Møtebok

Arbeidutvalet i Villreinnemnda for Setesdalområdet

Sak 02/17: Merknad til planprogram E134 Vågsli – Seljestad

Merknad til planprogram E134 Vågsli – Seljestad

Illustrasjon av høgdeskilnad på eksisterande trase og ny trase

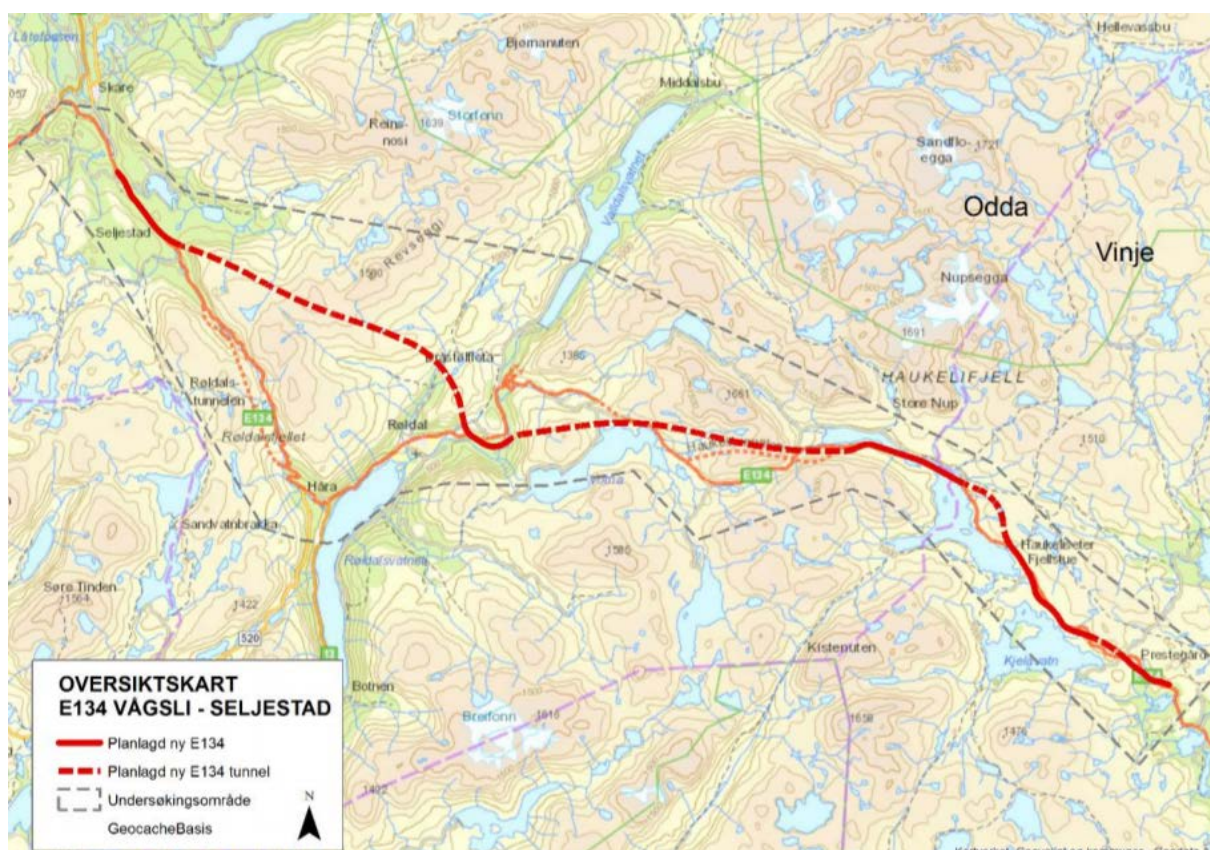
I praksis blir Haukelitunnelen «forlenga» slik at me får ein lang tunnel frå Ulevåvatnet til Valldalen. Dette vil gi større moglegheit for villreinen å beite i område, samt å vandre mellom Setesdal Ryfylke og Hardangervidda utan større forstyrningar. Dette krev at noverande veg ikkje blir brøytta og at vegstasjonen på Midtlæger ikkje blir nytta/lagt ned.

Frå naturen si side er det områda rundt Ståvatn som er mest egna for villrein. Her på austsida av vasskille er det mindre snø og betre beiteforhold. Det er planlagt ein ny tunell frå om lag Haukeliseter mot Ulevå. Me kjenner ikkje detaljplanane her, men det er grunn til å tru at denne tunnelen vil kunne gi ein veglaus strekning på omlag 3 km langs Ståvatn som

samanfalle med eit villreintrekk oppgitt i Heiplanen (sjå kart). Spørsmålet då blir om denne strekninga blir lang nok for at tunneltaket vil kunne fungere som ein trekkorridor? Jfr resultata frå GPS-data frå radiomerka villrein, referert til ovanfor, er det lite som tyder på det. I tillegg til ein sterkt trafikkert veg på begge sider, ligg Haukeliseter med sin aktivitet i sør-aust. Forskningsresultat tilseier at villreinen vil unngå slike stader.

Frå Haukeliseter til Vågsli blir det mindre endringar i vegtraseèn. Forholda blir då lite endra i dette området i høve til i dag. Generelt vil vegen bli ein større barriere for villreinen enn i dag, dette fordi trafikk og ferdsel vil auke.

Slik villreinnemnda ser det vil det heilt klart vere det beste med ein lang tunnel mellom Valldalen til Vågsli. Berre dette vil kunne redusere ferdsel på Haukelifjell på ein slik måte at område igjen kan bli eit godt beite og trekkområde mellom dei nasjonale villreinområda sør og nord for E134. Sekundært må ein sjå på tunnelloysingar som gjer at området ved Ståvatn kan oppfattast å vere ein mindre barriere for villreinen.
